Deuxième observation ABVEA enquête publique Parc éolien d'Angrie SASU mai 2024

Chemins d'accès A. P. d'autorisation non respecté

Figure 76 : Coupe transversale des chemins d'accès (Source : ENERCON)

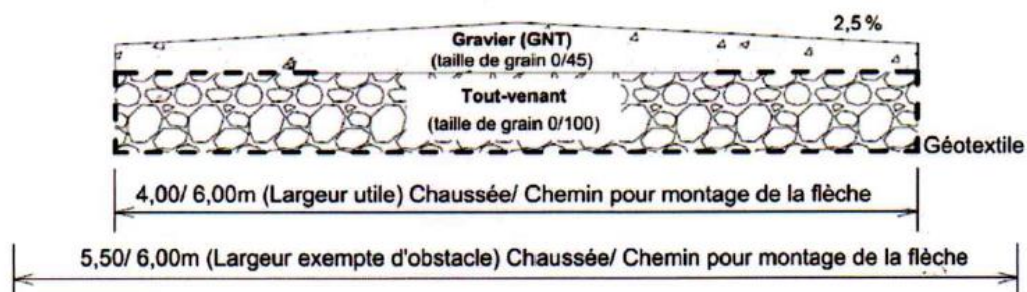
Rien de tout cela n'a été respecté, les chemins d'accès aux E1, E2, E4, E5 et les plateformes ont été totalement artificialisés sans demande d'autorisation préalable.

Début novembre 2021, nous constatons sur ces chemins du bitumage à la lance puis l'utilisation de ciment avec adjuvants sur la totalité des chemins d'accès soit sur une surface de près de 2 hectares. Une vraie artificialisation des sols dans une zone en partie humide, riche en biodiversité, maillée de ruisseaux, avec une nappe affleurante et dans une aire d'alimentation de captage.

La préfecture a régularisé l'affaire prétextant un problème de portance alors qu'il y avait dans le dossier de demande d'autorisation une solution prévue pour la portance. Elle aurait dû imposer le respect de l'Arrêté d'autorisation puisqu'il proposait déjà dans la Remarque sous la présentation de coupe des chemins une solution écologique à un futur et possible problème de portance.
